PARTICIPATIVNÍ ROZPOČET MĚSTA BRUMOV-BYLNICE

**KONTROLA REALIZOVATELNOSTI – TECHNICKÁ ANALÝZA**

Projekt č.: 14/2023

Název projektu: Protihluková, protispalinová stěna

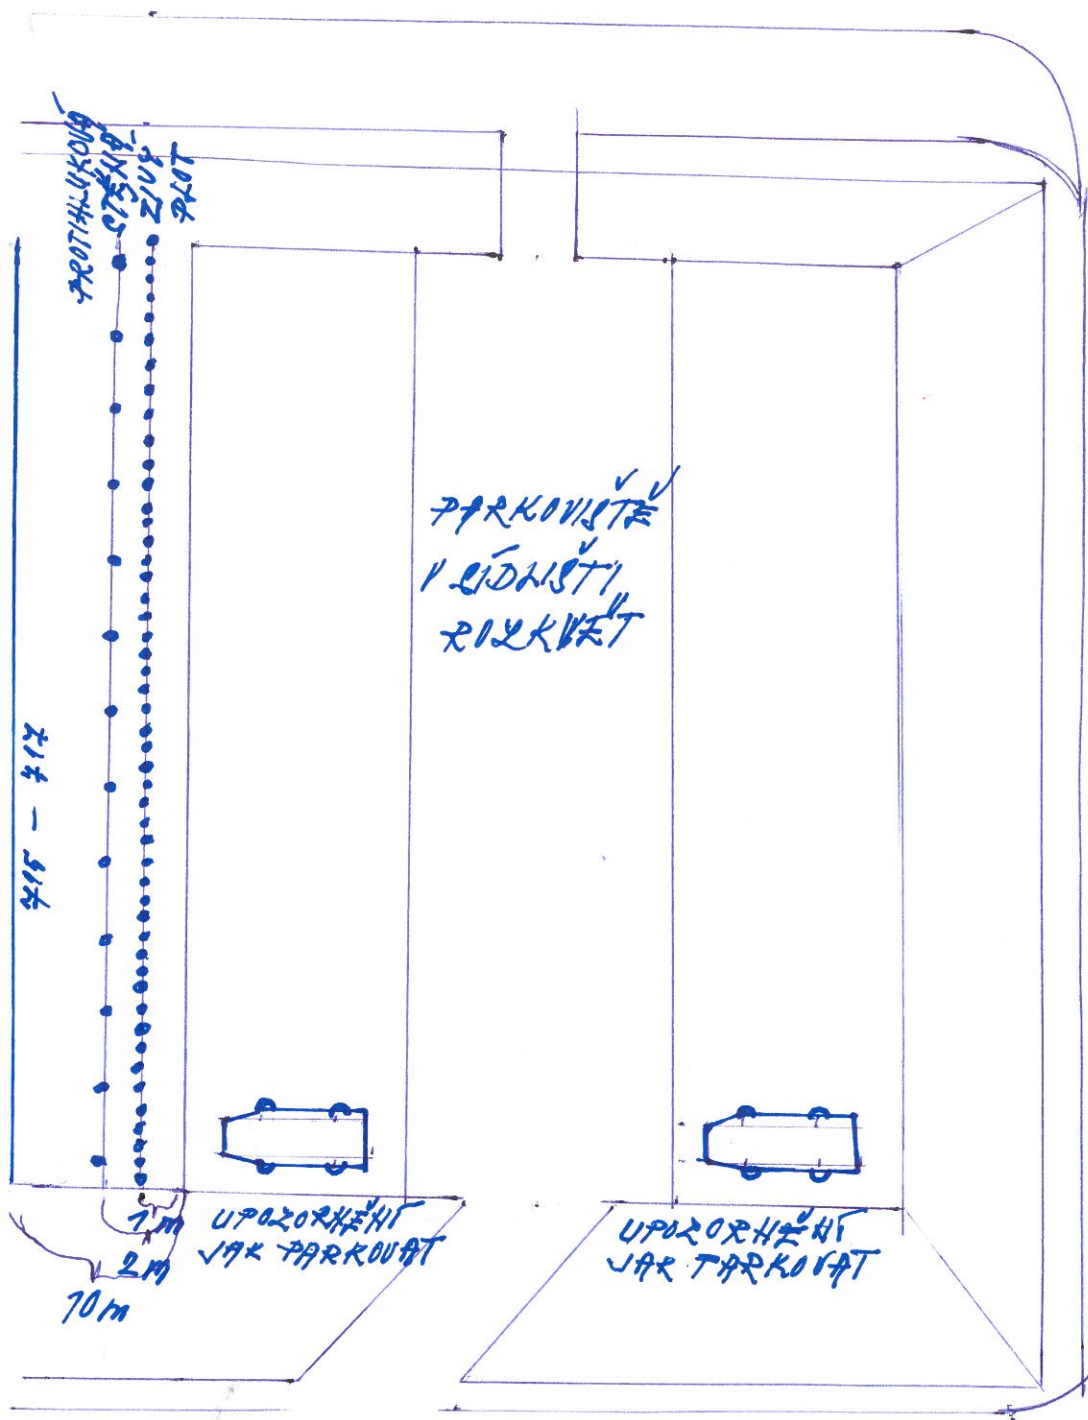
- Podle popisu lze předpokládat, že opatření podoby protihlukové zdi dle popisu navrhovatele v tomto místě není vhodné (stínění bytů a výhledu bytového domu). Protihluková stěna je formou zdi a zvukové izolace umísťovaná v blízkosti hlučných silnic, dálnic či železnic (v tomto případě jde o izolaci vlivů ze statické dopravy, ne z hlučné dopravní tepny) a nelze kladně hodnotit ani šetrnost řešení z pohledu začlenění do okolí (estetické).

- Chybí rozpočet projektu. Opatření popsaného rozsahu ale určitě bude přesahovat limit programu Participativního rozpočtu (Pozn.: hrubým odhadem jen materiál výplní: 50 m délka zdi, výška cca 3 m, tj. 150 m² v ceně dle tloušťky 12 – 25 mm je rozpětí od 2 tis. do cca 4,5 tis. Kč, tedy 300 – 675 tis. Kč bez jakýchkoliv doplňků, konstrukce, kotvení a základu a bez živého plotu).

- Výstavba takového opatření by vyžadovala jistou formu stavebněsprávního řízení a vyjádření dotčených orgánů. Byla by možná za souhlasu spoluvlastníků bytového domu čp. 715 – 717.
-

- Navrhujeme popsané nežádoucí vlivy ověřit u správy bytového domu. Jako funkčně i esteticky vhodné navrhujeme v rámci veřejné plochy doplnit oddělovací pruh zeleně, která by eliminovala případné nežádoucí vlivy a současně nerušila obyvatele bytového domu.
